(仮称) 四浦半島風力発電事業
環 境 影 響 評 価 準 備 書
補 足 説 明 資 料

令和 7 年 1 月

電 源 開 発 株 式 会 社

風力部会 補足説明資料 目次

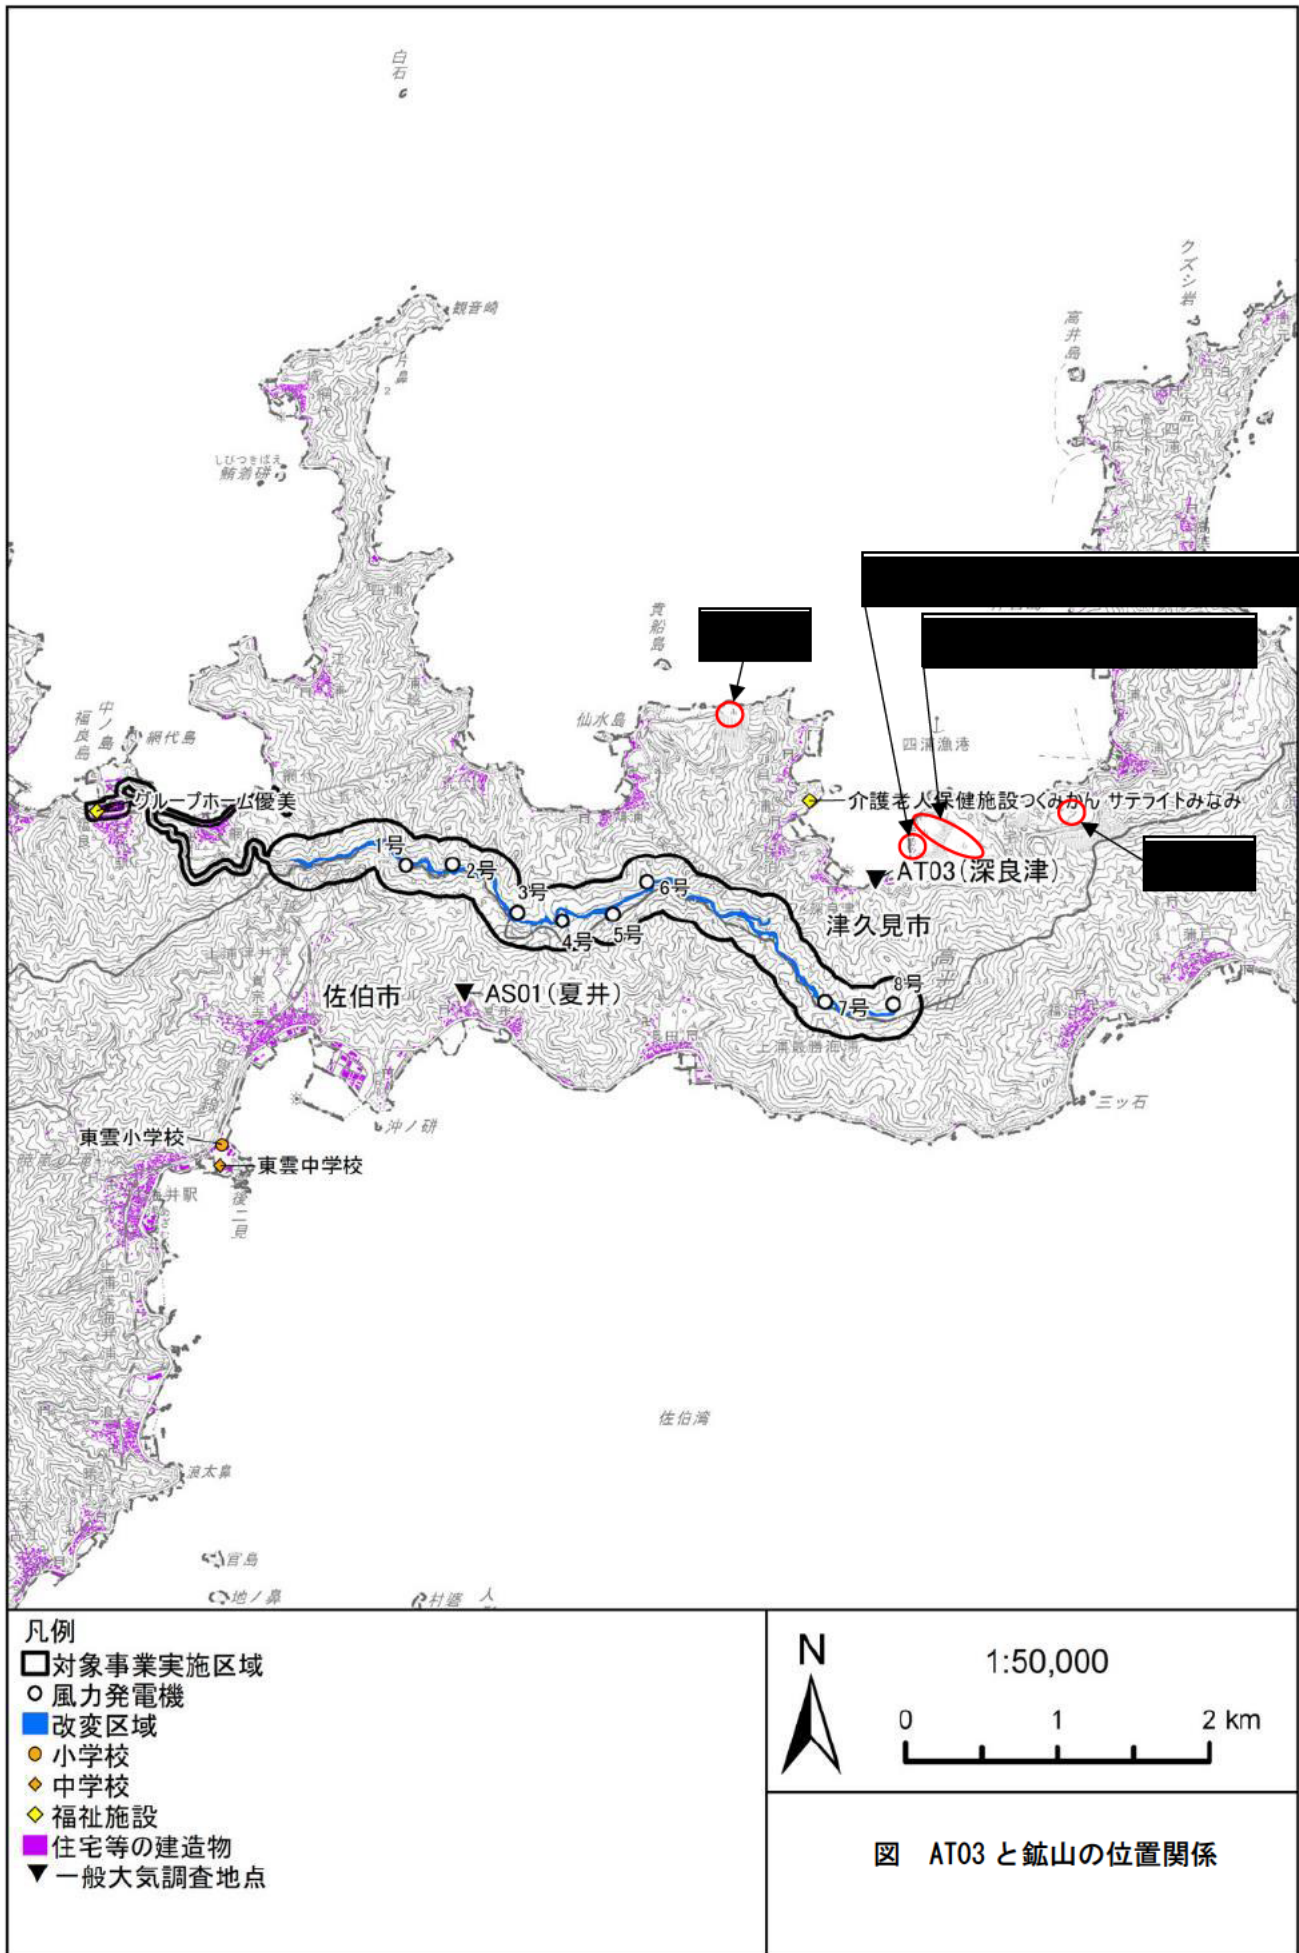
AT03 地点の降下ばいじん量が年間を通じて高いですが、何か考えられる要因はありますか。

AT03 から約 700m 北東には鉱山の貯鉱場や船積場、約 1km に採掘場が存在していることから、他地点と比べて、降下ばいじん量が高くなっているものと考えています。

調査地点と鉱山の位置関係は次ページ（本資料 p. 25）に示すとおりです。

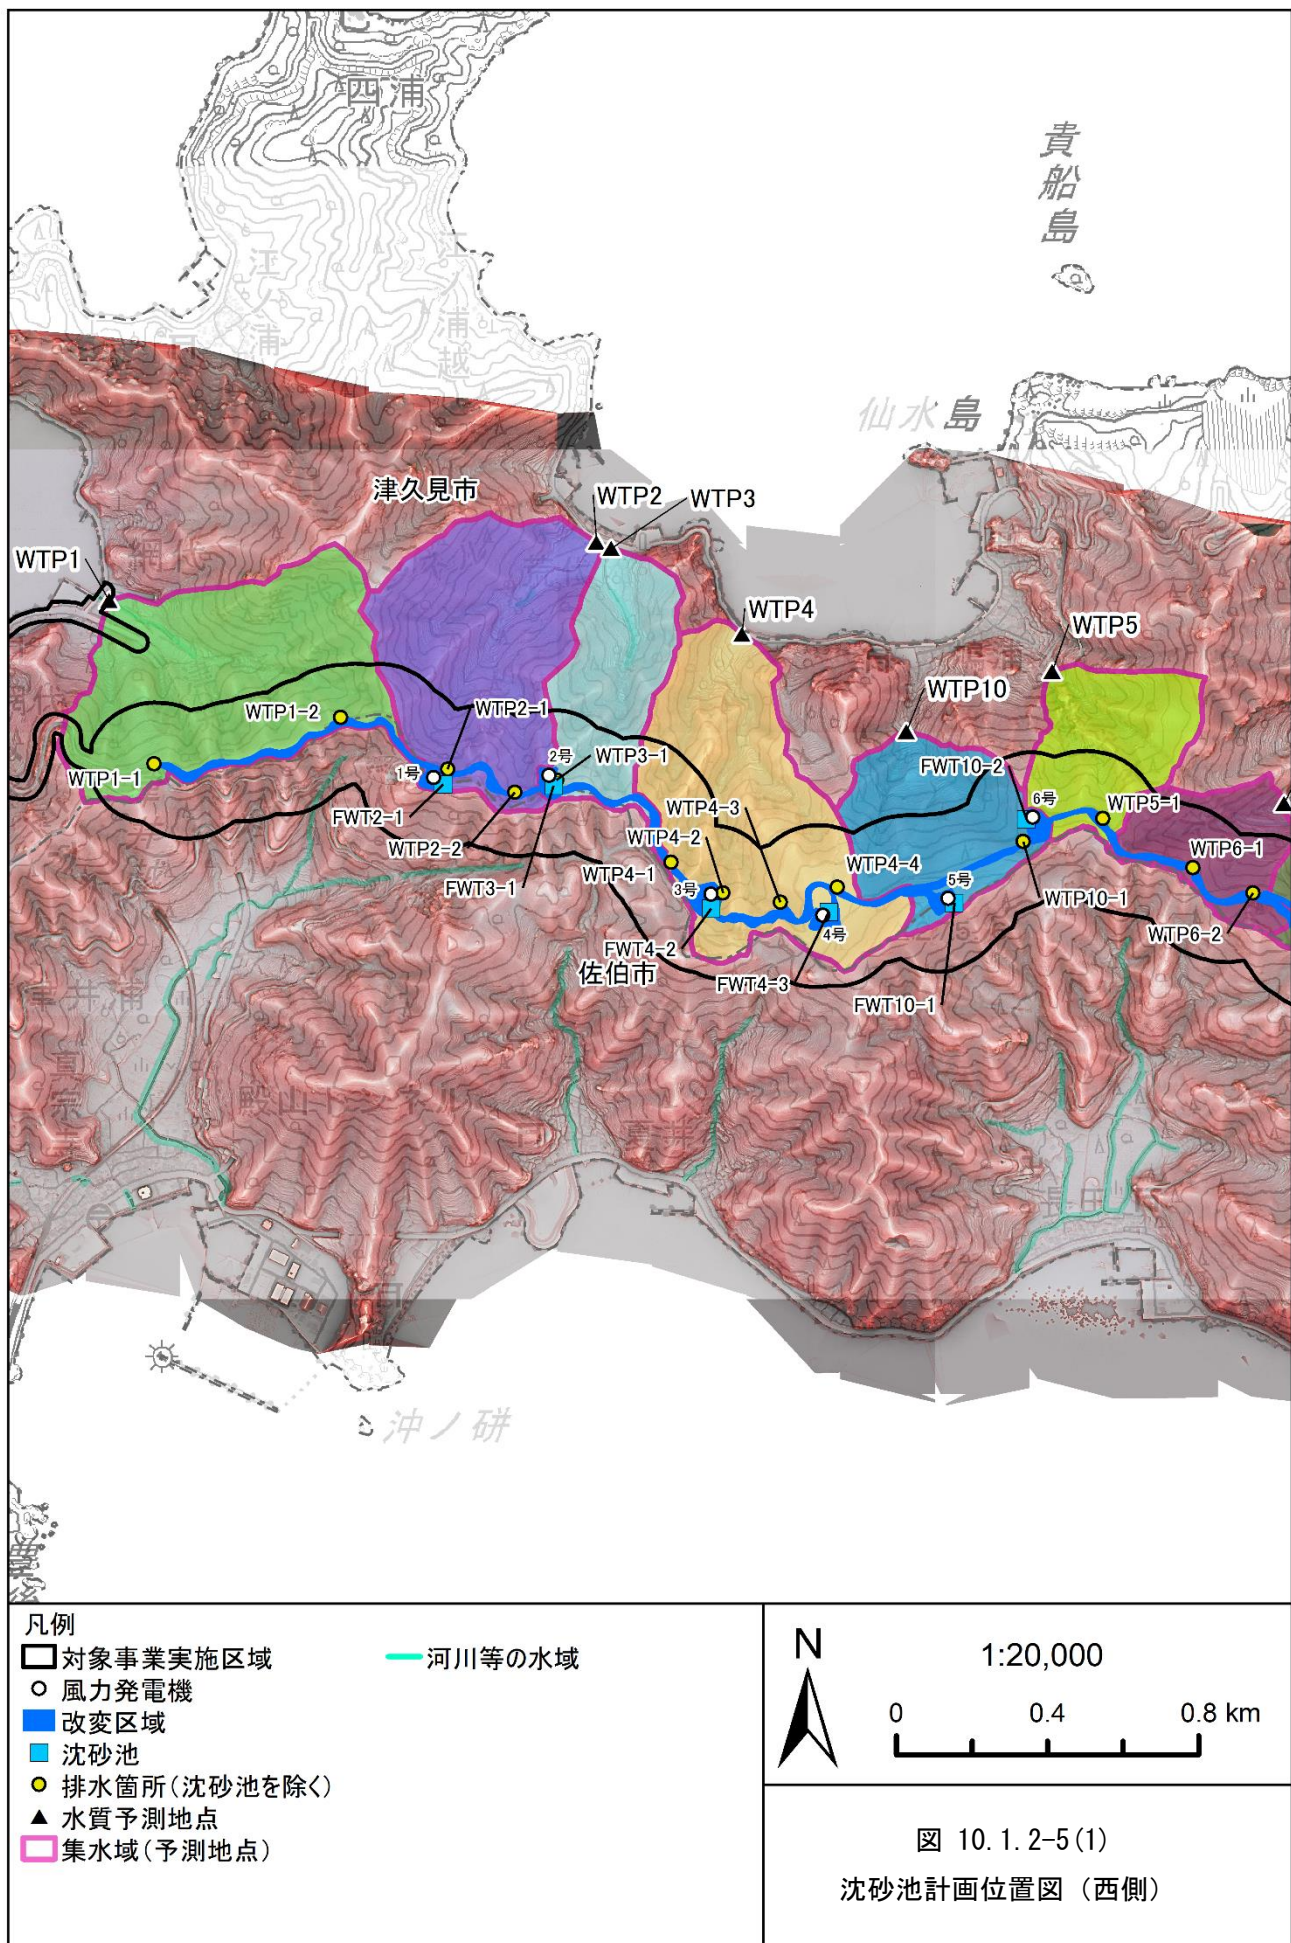
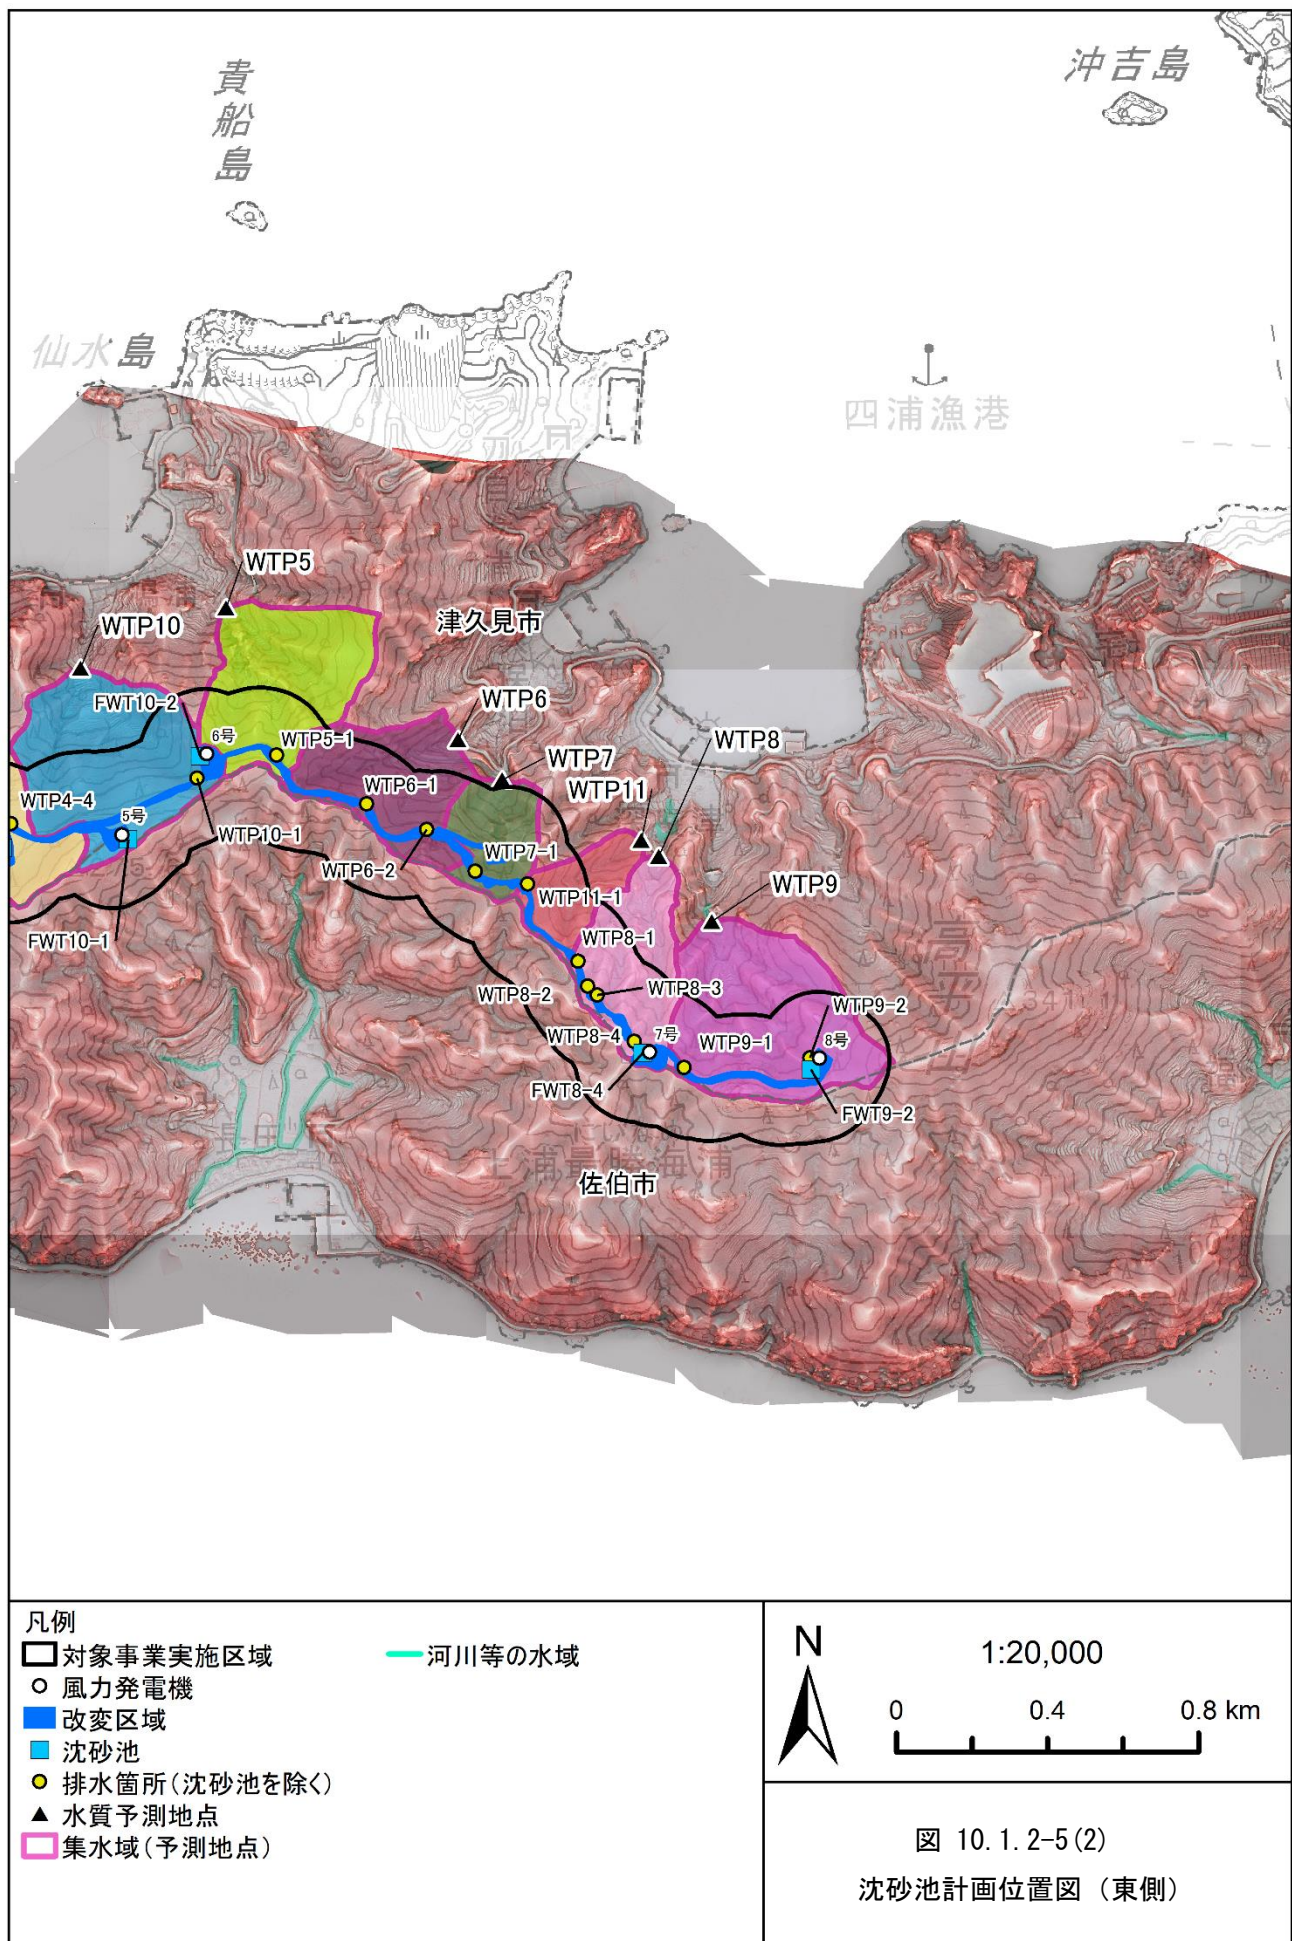
図中に表 10.1.2-7 に記載された沈砂池やフトンカゴの番号を記載していただくと、分かりやすくなると思います。

ご指摘のとおり、評価書において、次ページ以降（本資料 p. 28～29）に示すとおり修正いたします。また、確認したところ準備書内の沈砂池の記載に誤りがございましたので評価書において、本資料 p. 30～34 に示すとおり修正いたします。

図 10. 1. 2-7 土壌沈降特性

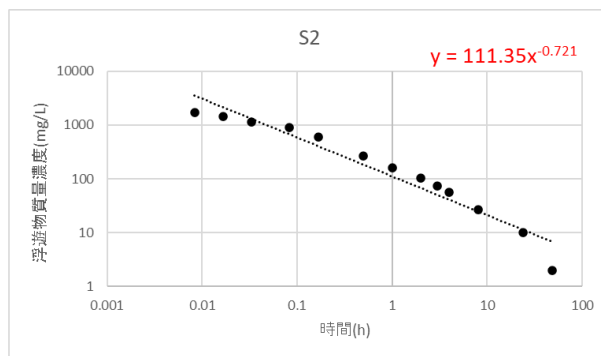
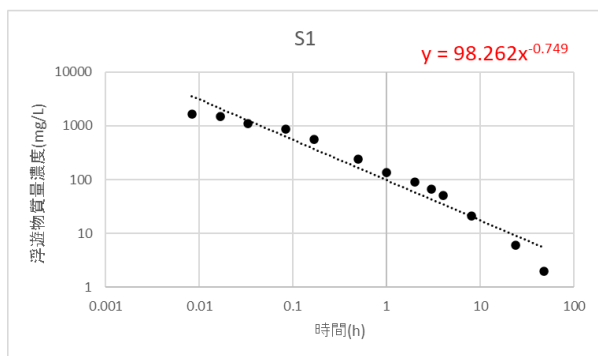
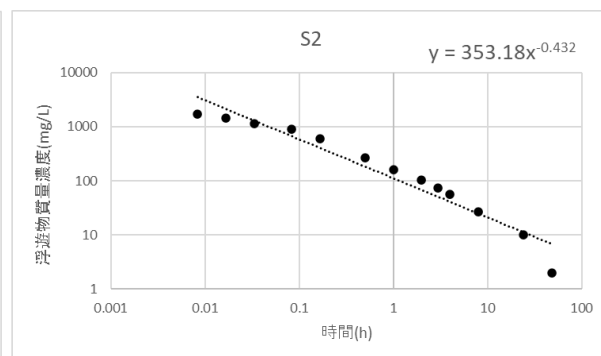
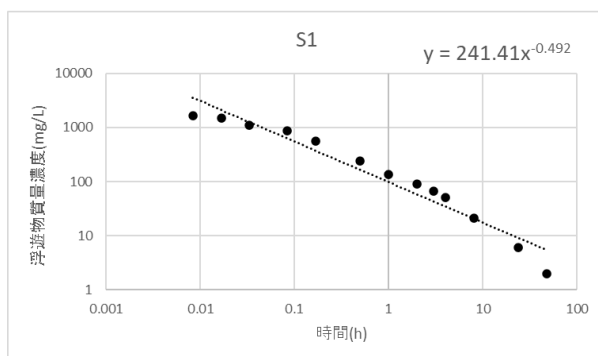
図 10. 1. 2-7（土壌沈降特性）の中に記されている点線および冪乗式は回帰式でしょうか？それぞれ沈降特性の回帰式が図中の式となることを確認して下さい。（点線（近似曲線）の傾きおよび切片が、回帰式の係数と整合していないように見えるので質問しています）

回帰式に誤りがある場合は、Cs の予測式（p. 633）をはじめ、濁りの予測結果および評価結果を適切に修正して下さい。

回帰式改めて確認いたしましたところ、S1 : $y = 98.262 \cdot X^{-0.749}$ 、S2 : $y = 111.35 \cdot X^{-0.721}$ が正しい値となっておりましたので再計算しました。

評価書において、本資料 p. 35～37 に示すとおり修正いたします。

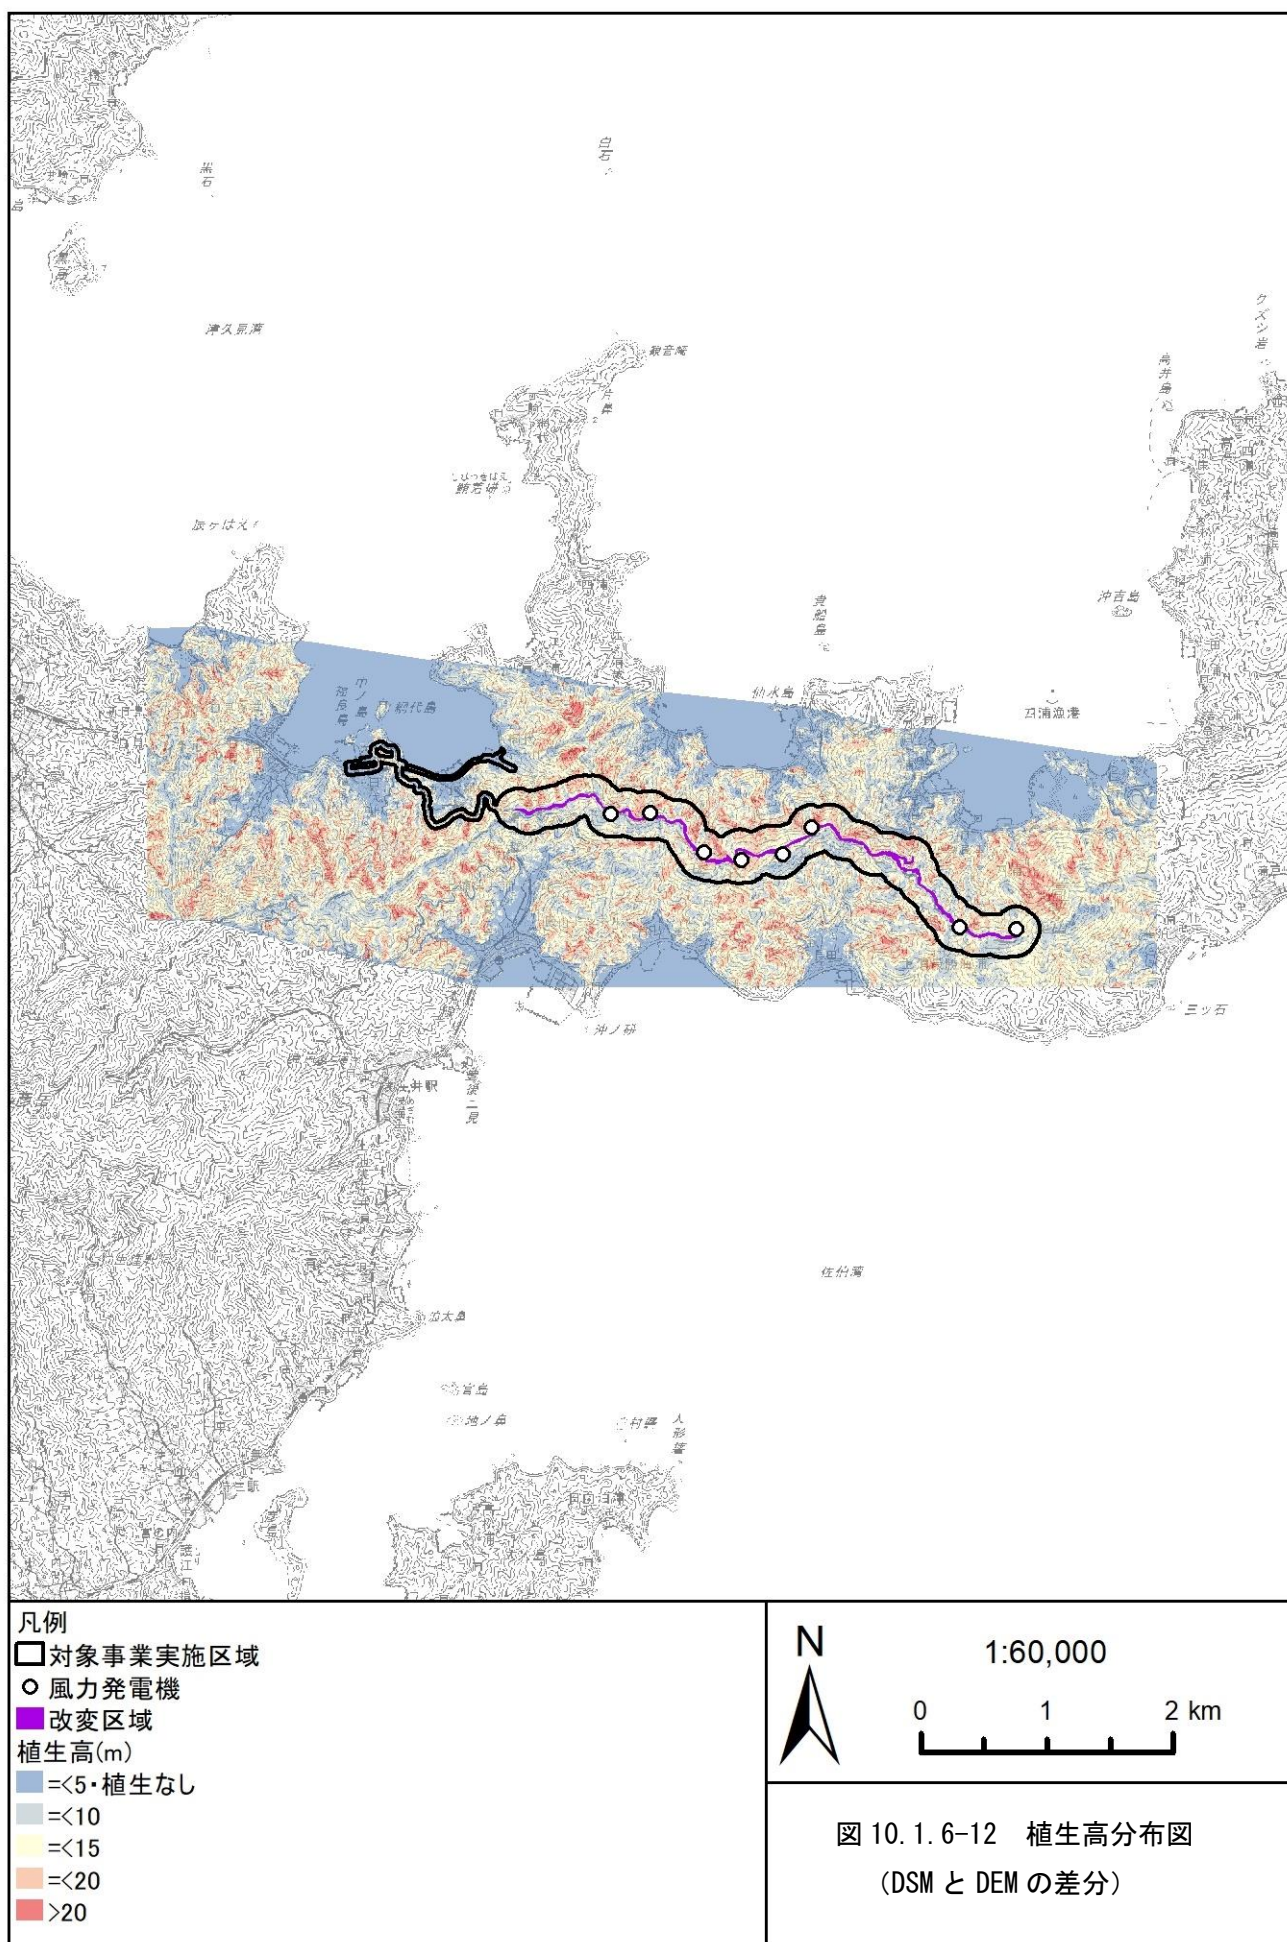
グラデーションが読み取りにくいので、分かりやすく表示してください。

ご指摘を踏まえ、図 10.1.6-12 を見やすい色合いに修正いたしました。

評価書では、次ページ（本資料 p. 41）に示す図に修正いたします。
